**高浜発電所 原子炉設置変更許可申請
【津波警報が発表されない可能性がある津波への対応に係る
指摘事項への回答について】**

2020年5月15日
関西電力株式会社

4/30審査会合におけるご指摘事項及び反映内容

【破壊伝播速度パラメータスタディにおける1波目の非線形性】

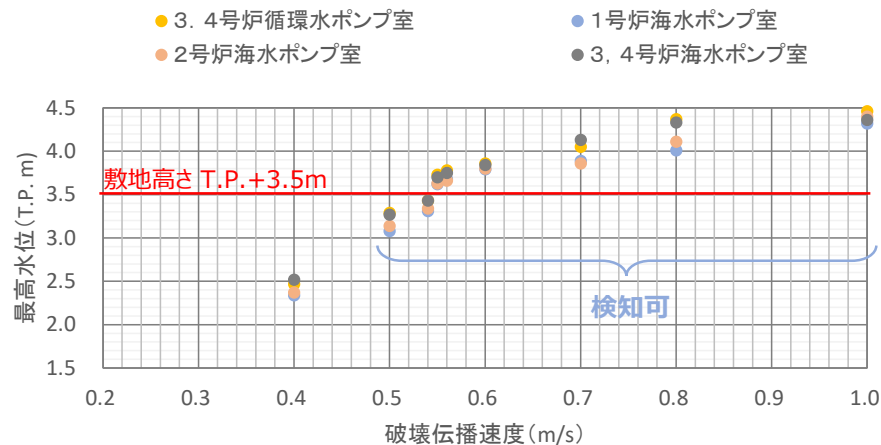
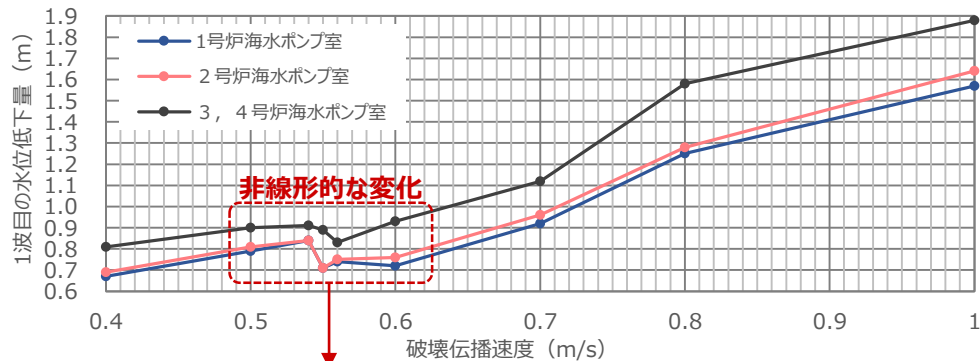
1. トリガーの設定値の決定プロセスについて、崩壊規模と破壊伝播速度のパラメータスタディから求めた仮設定値だけでなく、増幅比率の観点からの仮設定値も整理したうえで、それぞれの特性に応じた不確かさを考慮し、工学的判断に基づいてそれらを包絡する判断値を設定すること。

- Es-K5の水位上昇側のパラメータスタディ結果では、破壊伝播速度0.5～0.6m/sの区間において、破壊伝播速度と1波目の水位低下量の関係が線形的になっていないことから、破壊伝播速度0.54m/s及び0.56m/sの計算を追加し、非線形的な区間の傾向を確認した。
- 破壊伝播速度0.5～0.6m/sの区間では、1波目の水位低下量の平均値は0.76～0.90mで、ばらつきは0.05m程度であった。
- 破壊伝播速度0.4m/sでは最高水位が2.52mと小さく施設影響は生じないが、1波目の水位低下量の最低値は0.67mである。
- 海底地すべりエリアBのEs-K5の破壊伝播速度のパラスタから、「**第1波の水位変動量の非線形性が見られる区間は、0.50m/s～0.60m/sの間であること。**」及び「**0.4～1.0m/sを通し全体的な傾向は線形傾向があること。**」から、破壊伝播速度0.5～0.6m/sの区間の1波目の水位低下量の最低値は0.67m程度以上と考えられる。

【取水路防潮ゲートの閉止時間の算定における保守性について (1/2)】

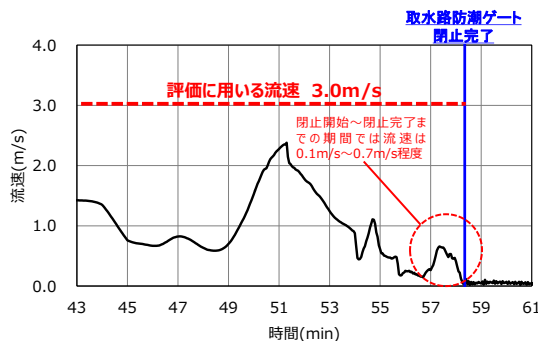
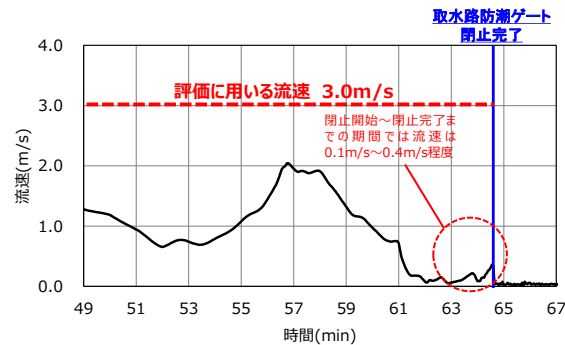
3. 取水路防潮ゲートの閉止時間の計算のうち、貝付着の影響を考慮する必要がないことを資料を用いて説明すること。

- ・ 防潮ゲートの閉止時間の算定にあたっては、ゲート閉止時の流速が0.1~0.7m/s程度に対して、抵抗力を保守的に評価するため、流速3.0m/sを考慮している。

一般車両の退避時間の検討結果

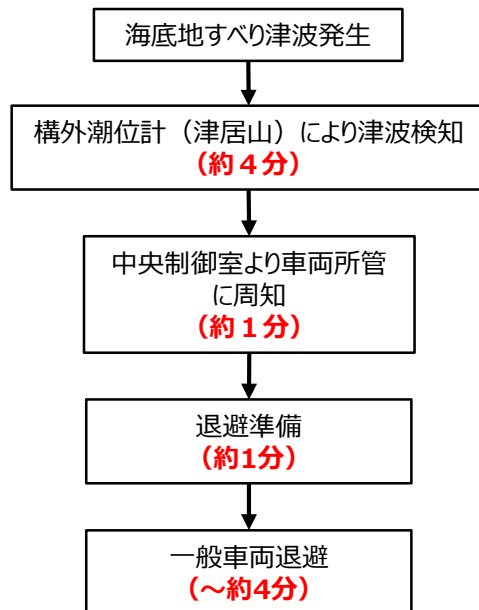
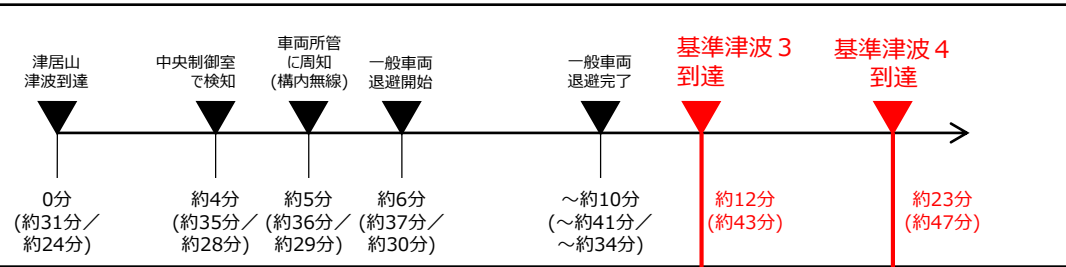
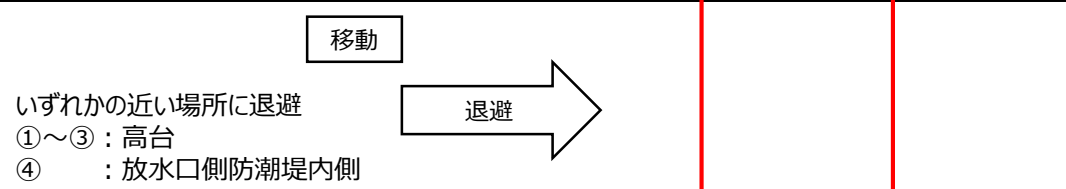
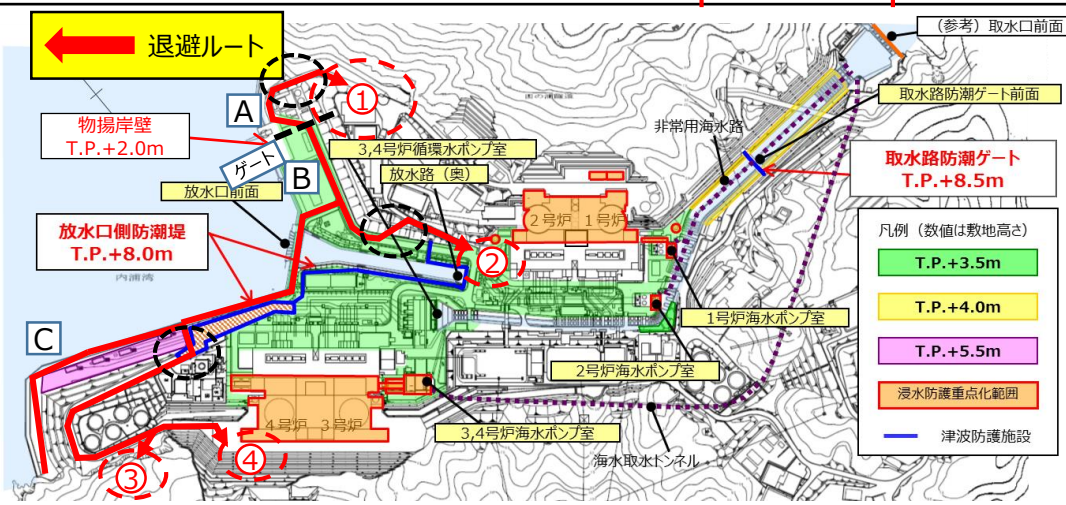
4.構内の車両について、漂流物となりえるか整理し
工認で説明すること。

- 一般車両が退避地点に到達するには約4分必要であり、津居山で津波を検知してから10分以内に退避可能
- 海底地すべり津波の高浜発電所への第一波到達時間は津居山地点への津波到達後、最短約12分であることから、**津波到達までに一般車両は退避可能**

- 津居山の潮位変化を検知すれば中央制御室に情報が伝達される。(約4分)
- 中央制御室より車両所管に周知(約1分)
- 運転手が一般車両に搭乗し、退避開始(約1分)
- 一般車両が退避地点に到達(～約4分)
- 以上より、**津波到達時間(約12分)よりも早く退避可能**

燃料等輸送船の退避

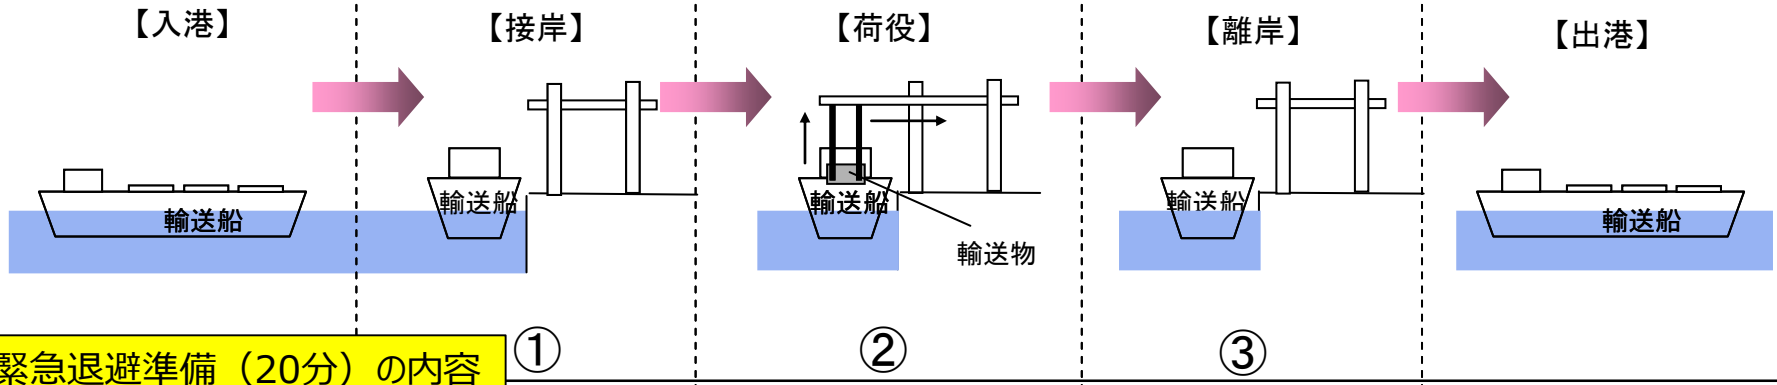
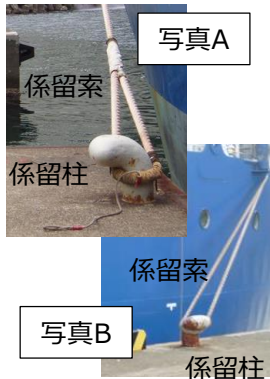
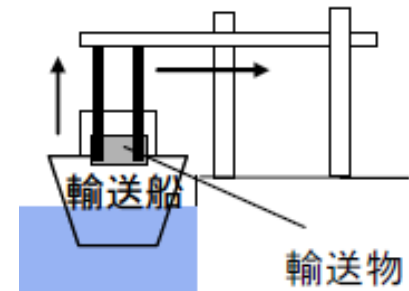
5. 燃料等輸送船の退避の考え方について基準津波 2 の評価を参照のうえ、資料にて説明すること。

- 既許可の早期襲来津波については、水位を考慮すると、**緊急退避に係る作業への影響は軽微**であり、輸送船は緊急退避することとした。
- 一方、海底地すべりによる津波では、水位の影響が無視できず、荷役中は、緊急退避に係る作業が困難であるため、**緊急退避しないこととした。**

燃料輸送車両等の評価について

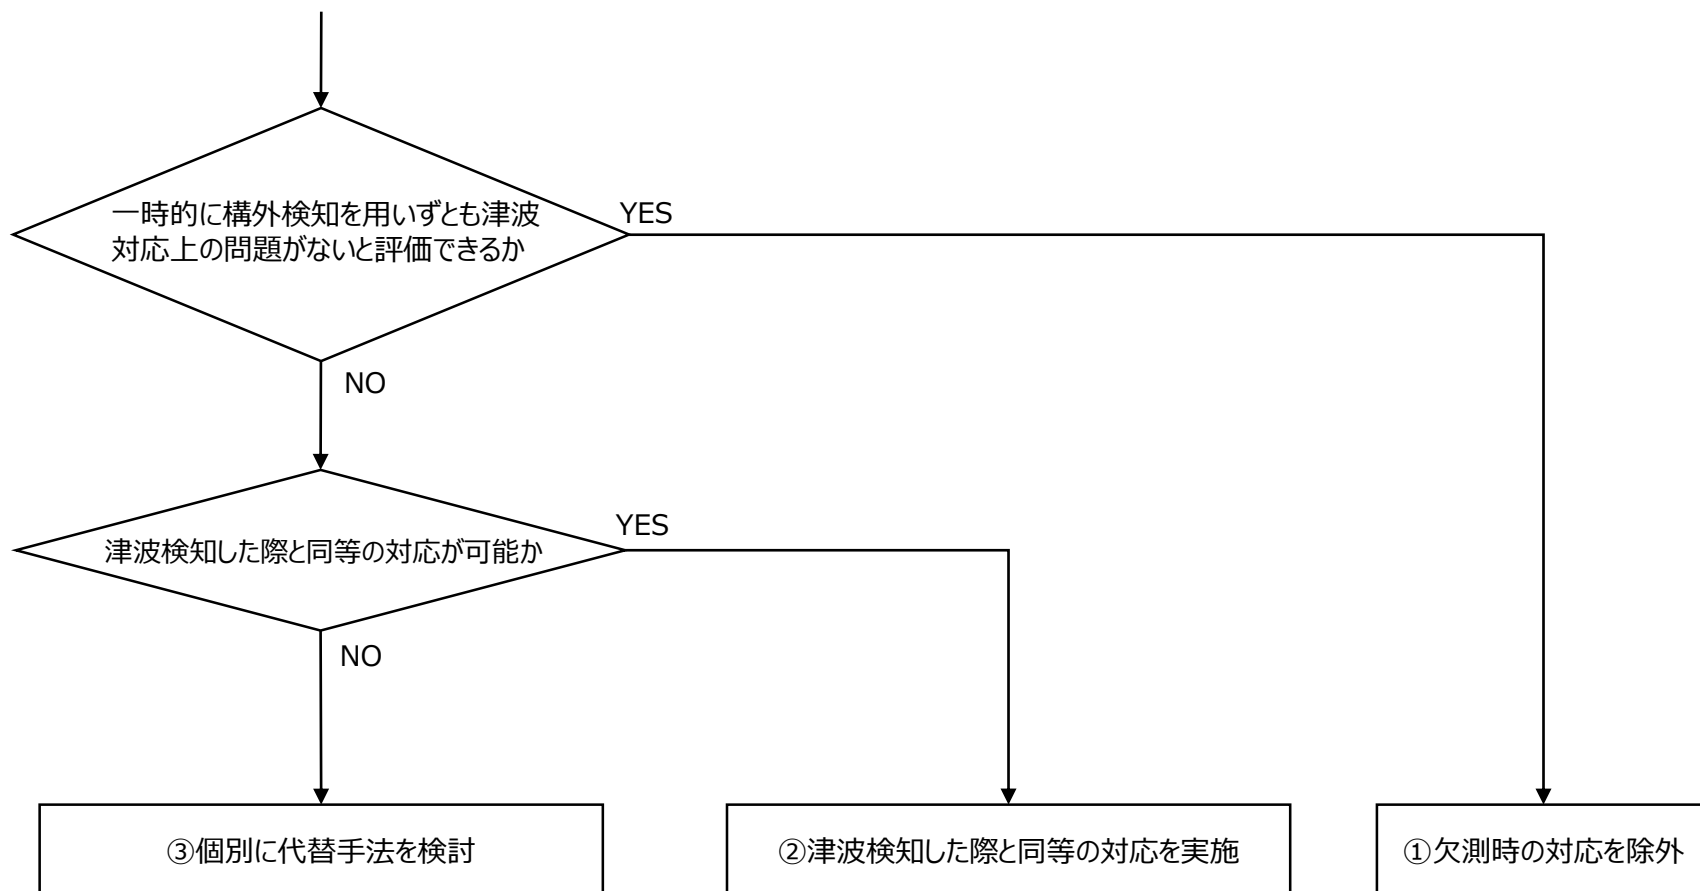
- 6.物揚岸壁の高さや位置を踏まえた輸送車両等の滑動性について補足説明資料を用いて示すこと。

- 燃料輸送容器、燃料輸送車両、L L W輸送容器、L L W輸送車両については、重量物のため漂流することはないが、津波による滑動による影響について評価を実施した。
- イスバッシュ式を用いた対象物が水の流れによって動かない最大流速（安定流速）と放水口前面の最大流速を比較し、滑動の有無を確認した。

燃料輸送容器及び車両、L L W輸送容器及び車両については滑動しないことから、津波防護施設の設計に影響を及ぼすことはない。

- ・物揚岸壁から津波防護施設までは十分な距離がある（約300m）
- ・物揚岸壁の高さ(T.P.+2.0m)は敷地高さ(T.P.+3.5m)と比べて低いことから、滑動によって、敷地高さに至ることは考え難い。また、敷地高さに至るまでに水没する体積が小さくなることで滑動が止まると考えられる。
- ・物揚岸壁から湾内に落下した場合は沈降すると考えられる。

L L W輸送に係る津波襲来時の退避判断フロー

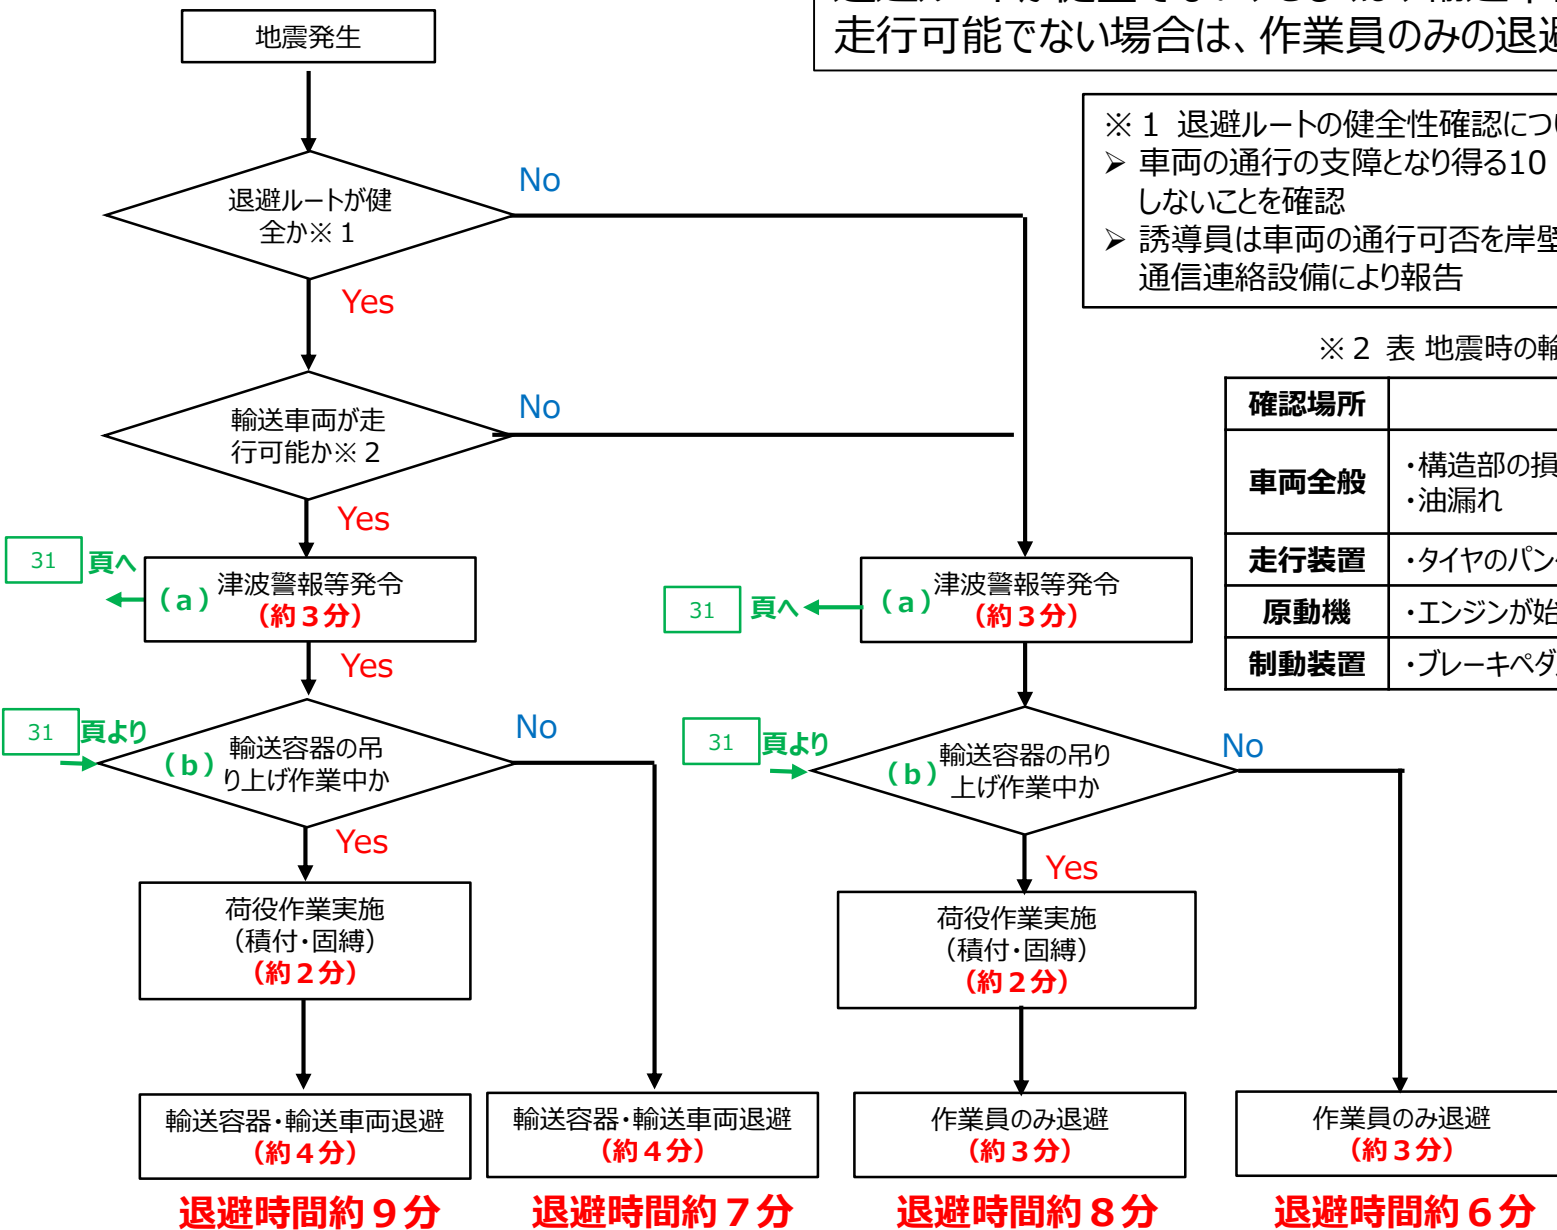
8. 基準津波 1 , 2 に対する輸送車両退避運用について、現場が判断できるのか、連絡ルート等について資料を用いて説明すること。既許可の範囲であるため、現場検査官に説明すること。

退避についての判断フローは、以下のとおり。
退避ルートが健全でない、もしくは、輸送車両が走行可能でない場合は、作業員のみ退避。
